Autorité environnementale

**Avis délibéré de l’Autorité environnementale
sur la reconstruction des ponts-canaux de
Vadencourt et de Macquigny (02)**

n°Ae : 2019-17

Figure 3 : Plan du nouvel ouvrage de Macquigny. Source : dossier

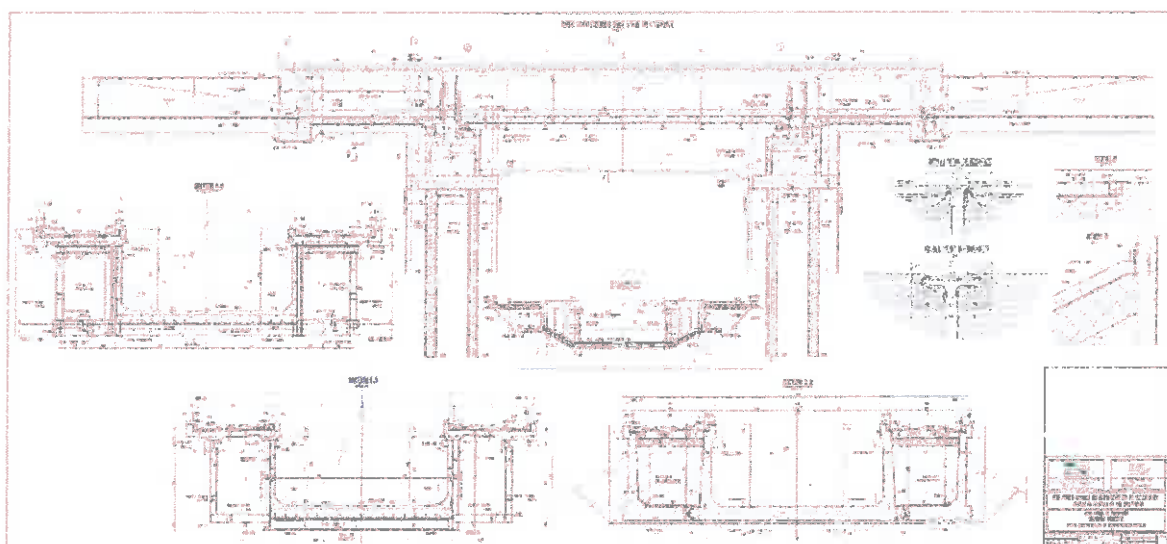
Le nouvel ouvrage de Vandecourt est sans impact paysager du fait de sa reconstruction à l'identique. Pour celui de Macquigny, l'impact est faible, l'ouvrage n'étant pas que très peu visible depuis les zones bâties et depuis la route. Ceci pourrait être illustré par des photomontages.

L'Ae recommande de compléter le dossier par des photomontages des ouvrages permettant d'illustrer l'analyse de leur impact du point de vue paysager.
